重要なお知らせ；ソフトウェアに起因する現象のご連絡

SW1A形 Automation Organizer WindLDR

SW1A形 Automation Organizer に収録の WindLDR において、以下 5 件の現象を確認いたしました。対象製品をご使用のお客様は以下に記載している内容をご確認の上、ご対策くださいますようお願いいたします。

図 2 EMAIL 命令と DLOG 命令以降に他命令がある場合

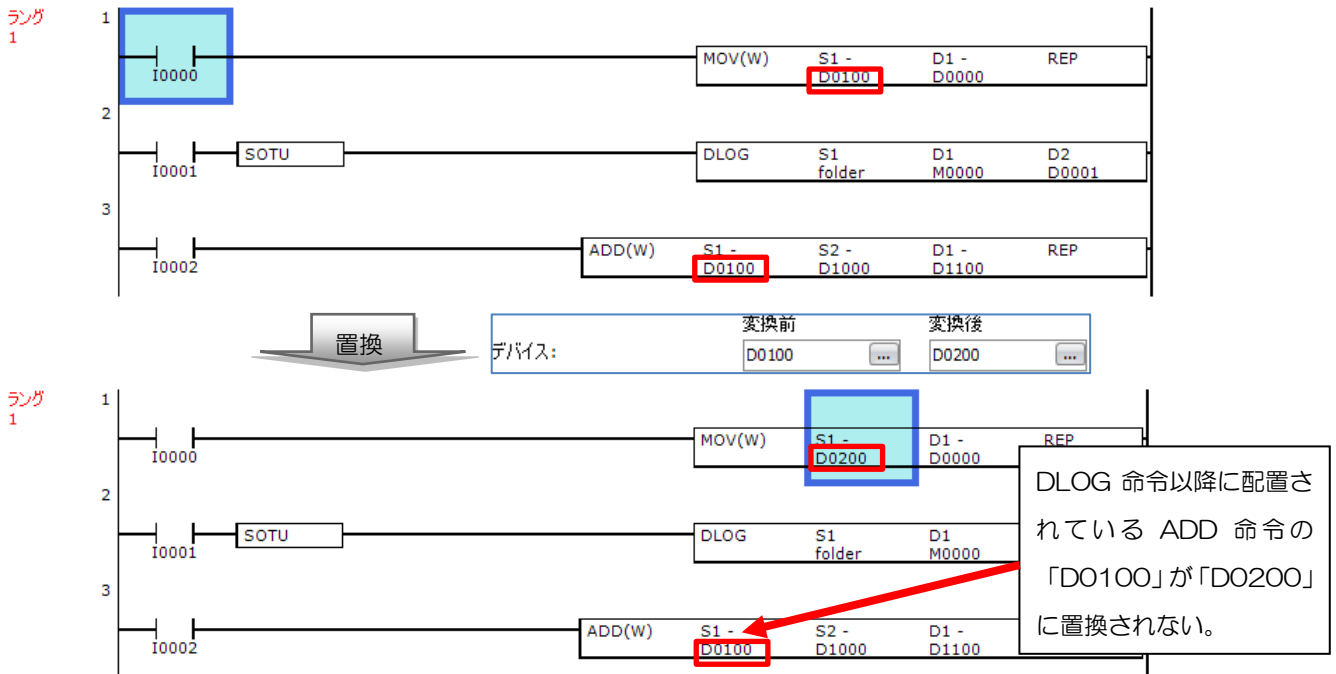
EMAIL 命令と DLOG 命令に設定されているデバイスアドレスを置換ダイアログで置換することができません。

また、EMAIL 命令または DLOG 命令の後に配置されている他の命令においても、デバイスアドレスを置換することができません。図 2 に「D0000」を置換する例を示します。

- WindLDR Ver.8.13.0

命令検索ダイアログで EMAIL 命令と DLOG 命令を検索後、各命令ダイアログを開いてデバイスを更新してください。

図 3 HMI モジュール挿入後、ダウンロード、アップロードを行ったときの振る舞い

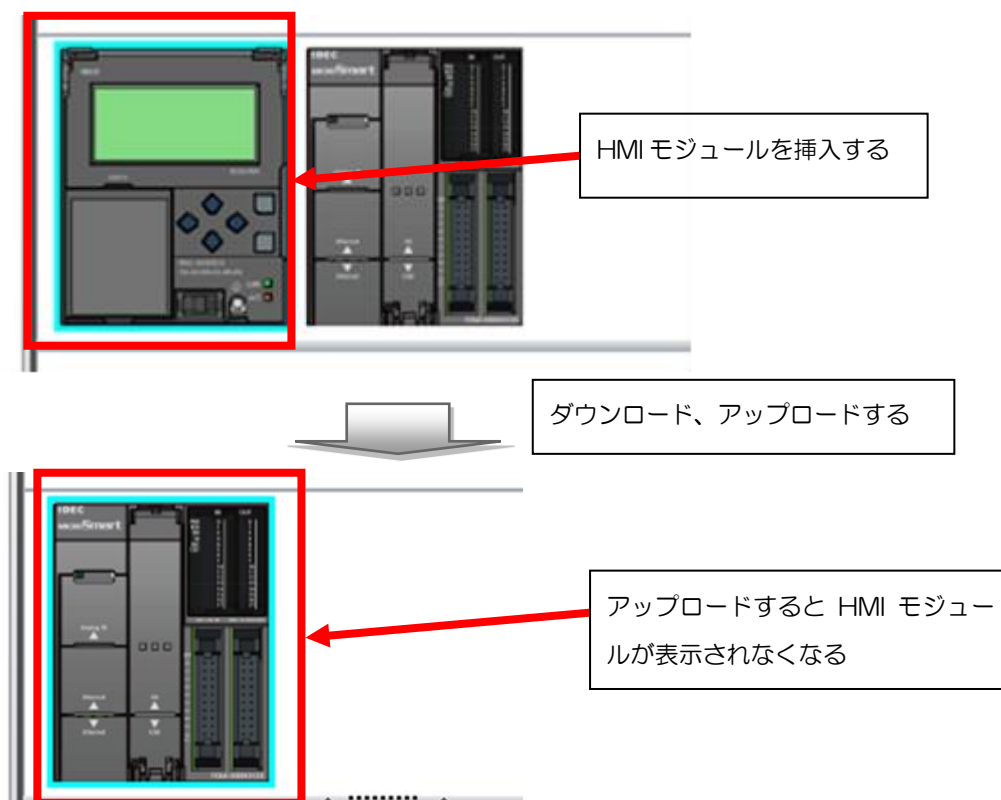
FC6A のモジュール構成エディタにおいて、HMI モジュール挿入後プロジェクトをダウンロード、アップロードすると、ダウンロード前に挿入した HMI モジュールがモジュール構成エディタに表示されません。

暫定的な回避方法はありません。「対策方法」に記載の恒久対策を実施してください。

図 4 コメント入力欄で Enter キーを押下

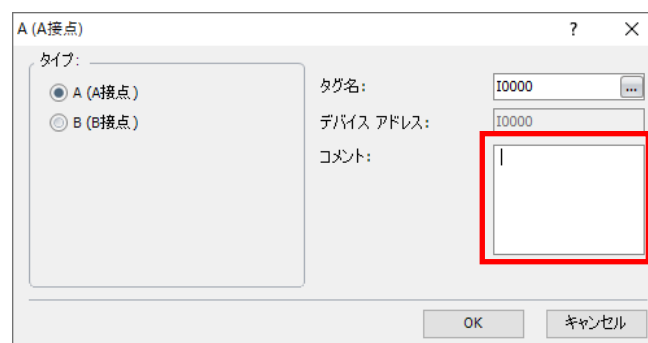
命令ダイアログのコメント入力欄で Enter キーを押下すると、改行せずダイアログがとじてしまいます。

Shift キーを押しながら Enter キーを押下すると、ダイアログを閉じることなく改行できます。

図 5 RXD 命令の受信

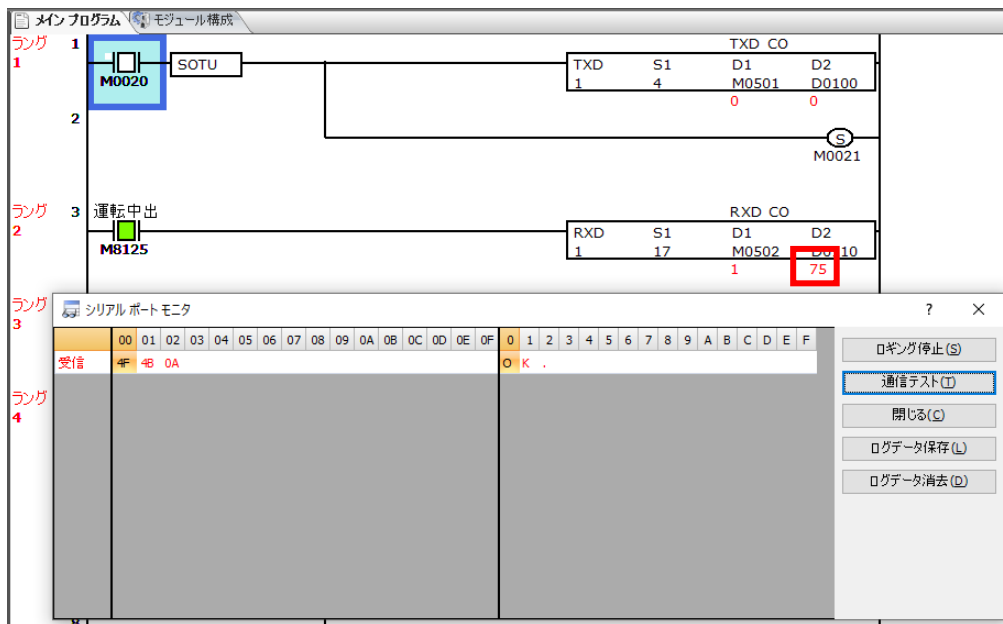
シミュレーションで RXD 命令を実行すると受信動作ステータスが 75（エラーコード 11）になります。
(図 5 参照) ※WindLDR のシミュレーション機能のみで発生する現象であり、実機 (PLC) では発生しません。

暫定的な回避方法はありません。「対策方法」に記載の恒久対策を実施してください。
